Opinia Nr 006916

z wyników przeprowadzonych oględzin - ekspertyzy urządzeń grzewczo-kominowych

w budynku przy ul. Dąbrowskiego nr 14/1 w Wałbrzychu
dotycząca urządzeń grzewczo-kominowych używanych przez
B.O.U. Białe Kamienie

LOKAL
UŻYTKOWY

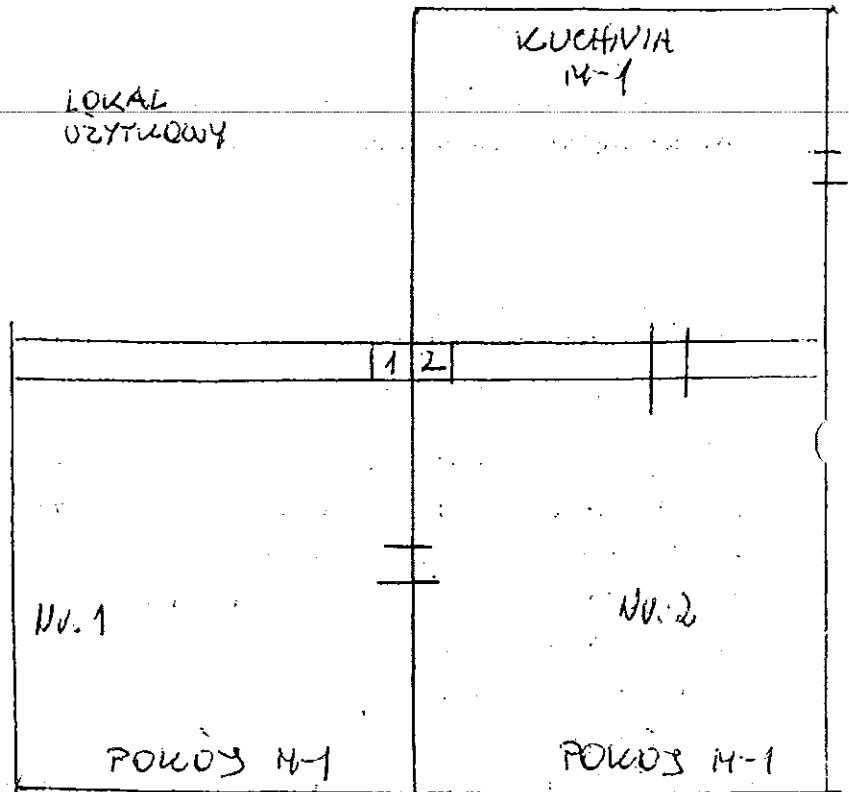
1. Przewód kominowy nr 1 może być przeznaczony do podłączenia pieca pokojowego w pobliżu nr 1. Przewód kominowy nr 2 można przeznaczyć do podłączenia pieca kuchennego i pokojowego z zachowaniem różnicy w piętrach nr 1 lub 2. Wymagane jest podłączenie piecy do przewodu nr 1 i ugięcia podłączonego pieca CO na paliwo stałe lub kocioł gazowy CO z zamkniętą kolumną po zamontowaniu wkładu spalniczego. Wyciąg powietrza dla kotła gazowego wykonany z boku budynku.
2. Wymagane jest wykonanie kolumny wylotowej z obciążeniem przepisów.
3. Dla prawidłowego funkcjonowania średnicy kolumny należy zapewnić napływ powietrza z zewnątrz poprzez wprowadzenie nawiewu.
